**AVIS RELATIF À LA PROTECTION
CONTRE LES EVENTUELS EFFETS NOCIFS ET NUISANCES
PROVOQUÉS PAR LES RAYONNEMENTS NON IONISANTS
GÉNÉRÉS PAR DES ANTENNES ÉMETTRICES STATIONNAIRES**

Commune : PALISEUL - Exploitant : TELENET GROUP

Référence exploitant : LX6048A

Rapport n° 1466 / 2025

Figure 1 : Vue en plan des lieux de séjour et des points de contrôle

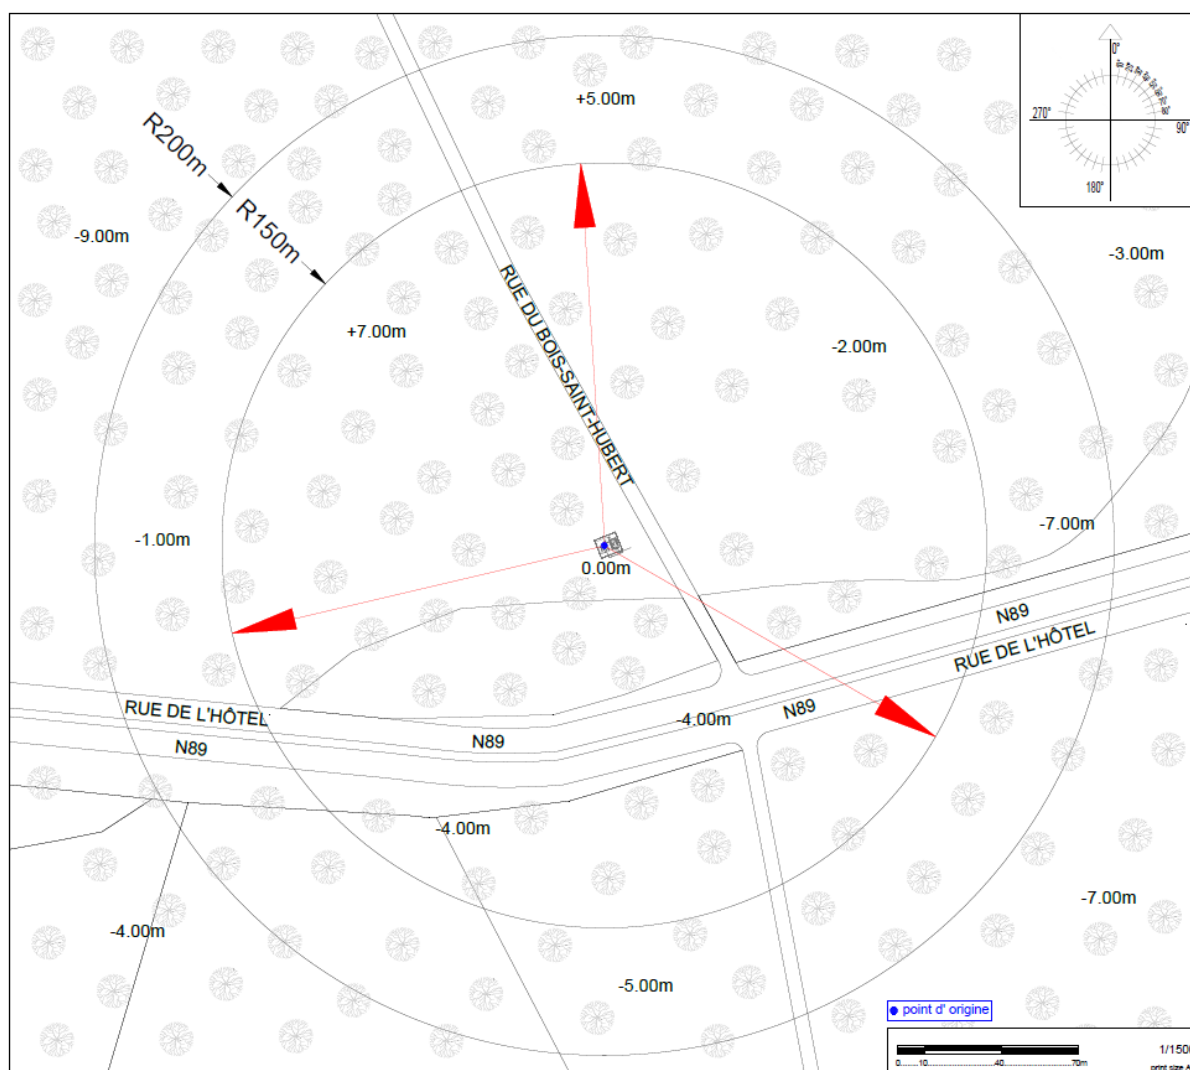
N° point de contrôle	LS	Atténuation (dB)	Indice d'exposition relatif à la limite par installation IE_i
Aucun lieu de séjour ne se trouve dans la zone où la limite d'immission pourrait être atteinte

En ce qui concerne les antennes de l'installation mentionnées dans le tableau 1, la distance maximale à laquelle la limite pourrait être atteinte, à l'extérieur, est égale à 91,6 m. S'il n'y a pas de LS à une distance inférieure, les antennes respectent forcément la limite d'immission.

Dans le cas des LS situés à l'intérieur des bâtiments, une atténuation d'obstacle est prise en compte et il en résulte que la distance maximale à laquelle la limite pourrait être atteinte se réduit à 65,2 m.
